Comisión Provincial de Patrimonio Histórico de Málaga

Sesión Ordinaria 18/2023 de 22 de diciembre 2023

ACTA

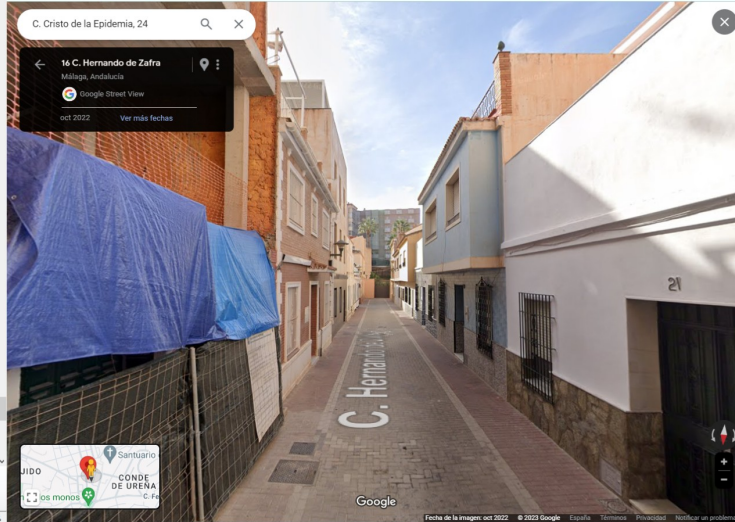
La solución debe ser similar para las dos parcelas que conforman esta esquina de la calle, si bien deberá quedar huella de que se trata de parcelas independientes tanto en las soluciones de cubierta como de fachada.

Se debe tener en cuenta que a ambos lados se levantan sendas construcciones de PB+2 con faldón de cubierta inclinada de teja hacia la calle que luego posibilita el desarrollo de una planta ático o bajo cubierta. En tanto que la singularidad del aumento de volumen busca una recomposición de medianerías, se entiende que la solución para ambas fincas pasaría por adecuarse a la realidad de las edificaciones colindantes en la calle Hernando de Zafra, de modo que la planta ático vaya precedida de un faldón inclinado con acabado de teja curva, en sustitución de las terrazas propuestas. **Como en el caso anterior y en orden a no generar nuevas sobreelevaciones por encima de las cubiertas con instalaciones de todo tipo (depósitos, piscinas o cualquier otra), la altura del forjado de cubierta del ático habrá de considerarse como la altura máxima, sin castilletes ni instalaciones de ningún tipo sobre ella.** Las instalaciones deberán quedar integradas dentro del volumen propuesto de PB+2+ático, minimizando su impacto visual, quedando lo más ocultas posibles, ordenadas y buscando su mejor integración.”

La configuración de esta manzana del Conjunto Histórico presenta la peculiaridad del contraste entre un borde compuesto por edificaciones con altura Baja + 3, parcelas de mayor tamaño y tipología plurifamiliar con frente hacia las calles San Patricio, Cristo de la Epidemia, Plaza de la Victoria y Compás de la Victoria, y otra zona interior de manzana compuesta por dos calles más estrechas, Hernando de Zafra y Berlanga, con edificios de menor altura (B+1 y B+2), parcelario más menudo y tipología unifamiliar, con una imagen doméstica, casi de un pequeño pueblo.

Lugar previsto para la piscina.

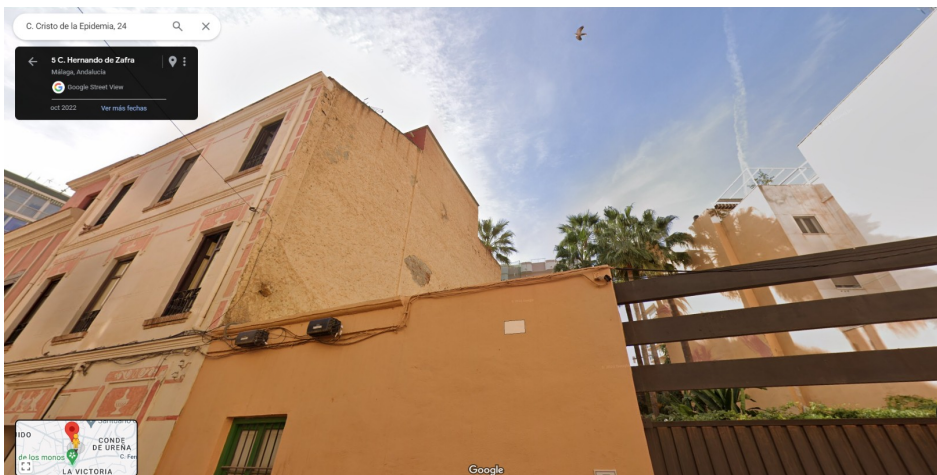
En la propuesta presentada, sobre la altura máxima de PB+2+Ático de la parcela de calle Hernando de Zafra 5 se introduce un volumen adicional para una piscina que sobrepasa el forjado de cubierta del ático e incluso la altura máxima de la edificación colindante (número 3 de la calle), volumen que no resulta admisible, tanto por las razones expuestas, como por resultar un supuesto de contaminación visual en este inmueble del Conjunto Histórico, según se define en el artículo 19 de la Ley 14/2007, de 26 de noviembre, de Patrimonio Histórico de Andalucía “(...)aquella intervención, uso o acción en el bien o su entorno de protección que degrade los valores de un bien inmueble integrante del Patrimonio Histórico y toda interferencia que impida o distorsione su contemplación.”
